ステンレス鋼10K-15~150 SE10Kボール
フランジ形ボール弁
SCS13A/SUS304 Fig.144-3

承認	検図	設計	製図	日付	2008-04-01
山崎	元田	S.L	安部	図番	CFX-14672-10

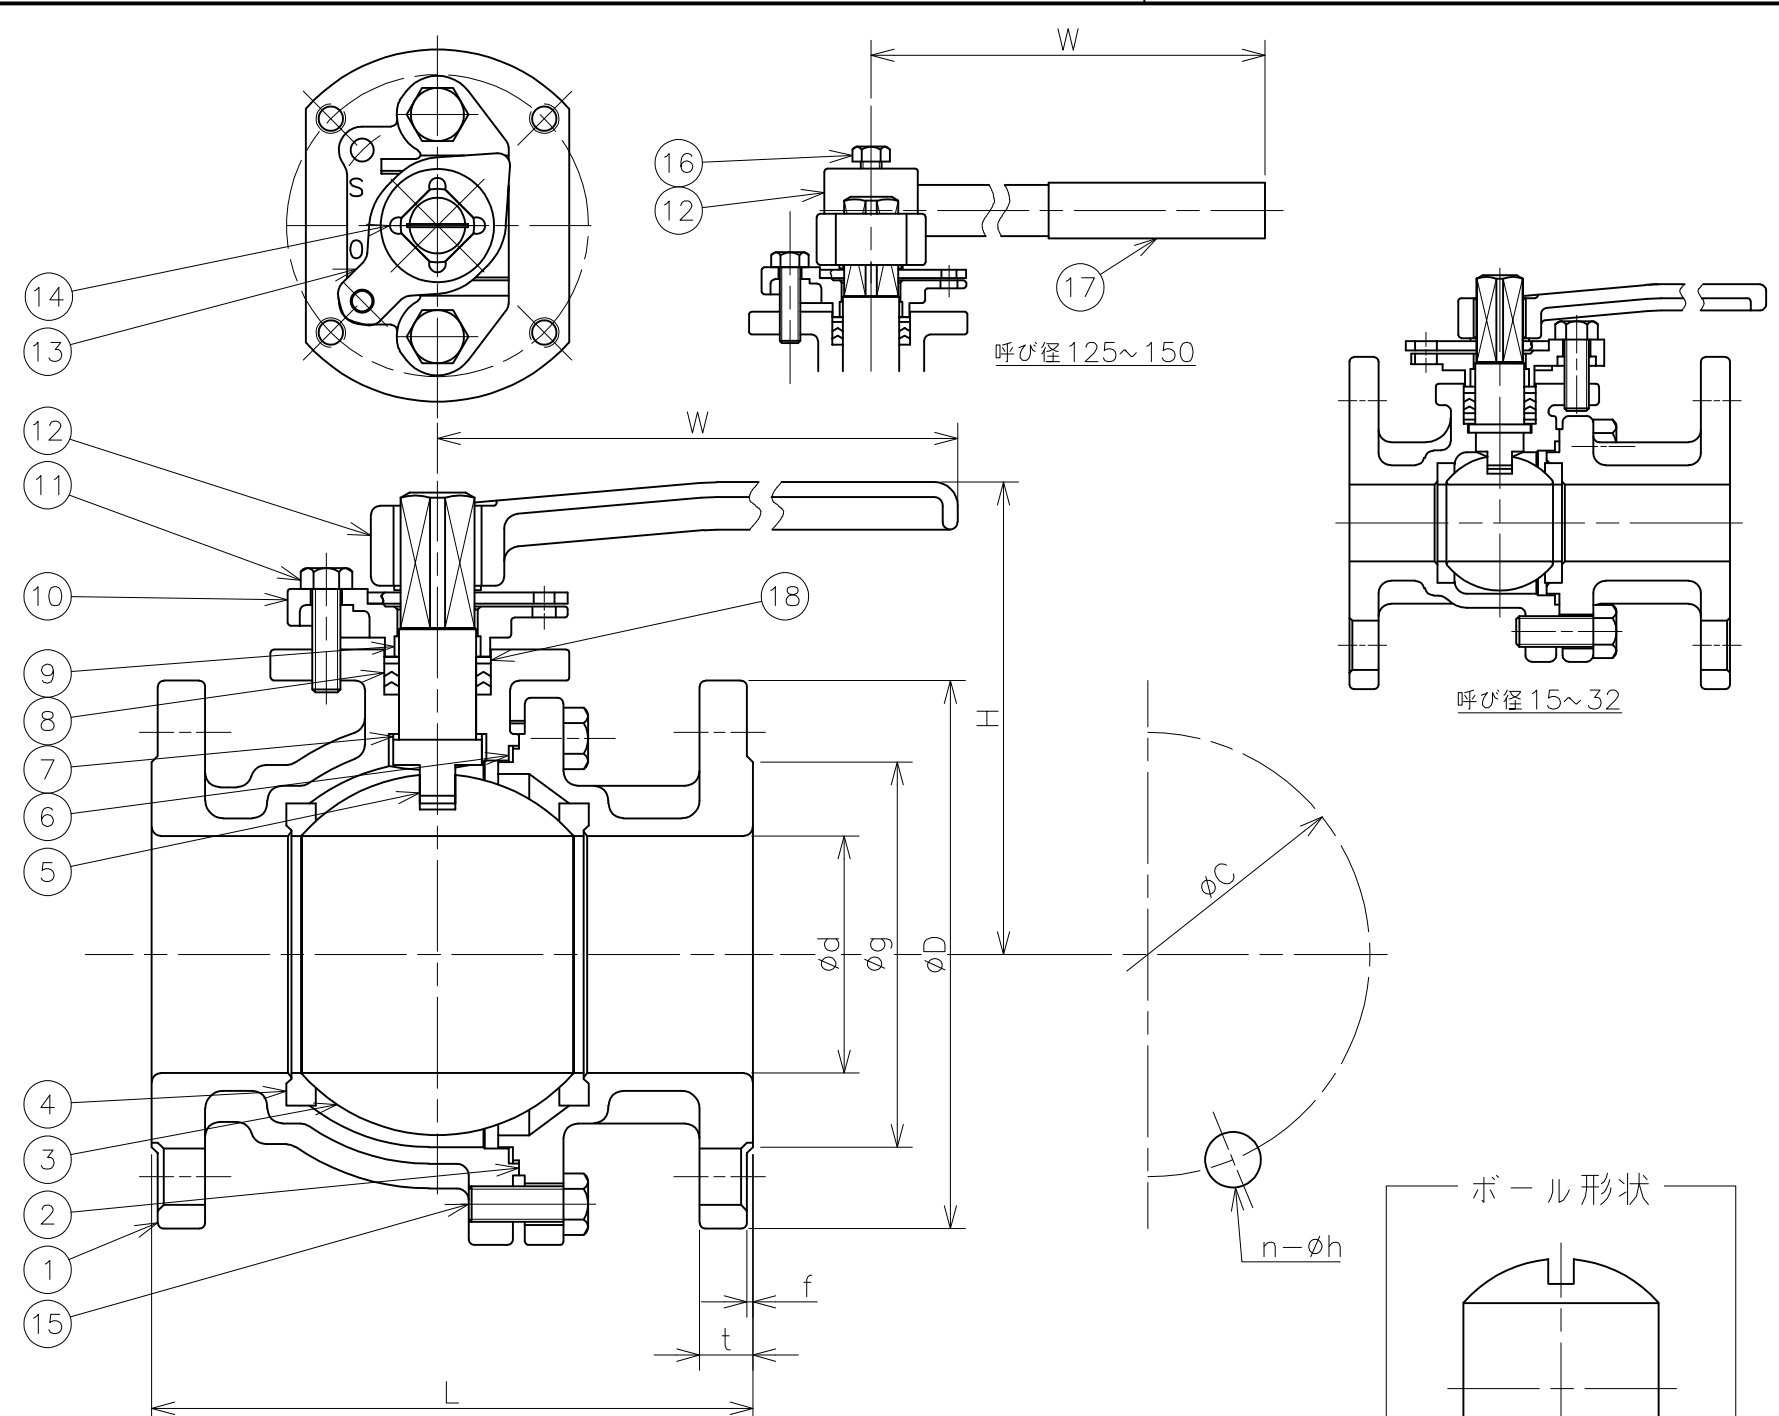
符号	日付	訂正記事	担当
△	2010-02-25	S.Lからの連絡により、D寸法(100・200)、H寸法、W寸法(40・50・125~200)変更	安部、元田、山崎
△	2010-08-05	S.Lの設計変更	安部、山崎、山崎
△	2012-03-19	部番12・14 S.L設計変更 H寸法(15~100)、W寸法(40~100)変更	奥村、元田、山崎
△	2013-01-21	部番16座金追加	安部、山崎、元田
△	2013-07-05	200A底部設計変更、部品追加	福本、山崎、元田
△	2016-11-08	材料変更: PTFE→RPTFE 部番追加、変更等	福本・山崎・元田
△	2017-11-30	ボール形状表記追記	福本・山崎・元田
△	2018-05-11	材質表記変更: RPTFE→RPTFE(15%ガラス繊維入)	福本・山崎・元田
△	2022-06-08	呼び径200 別図作成により抹消	福本・矢田・元田
△	2022-08-30	呼び径125・150 レバー長さ変更	福本・矢田・元田
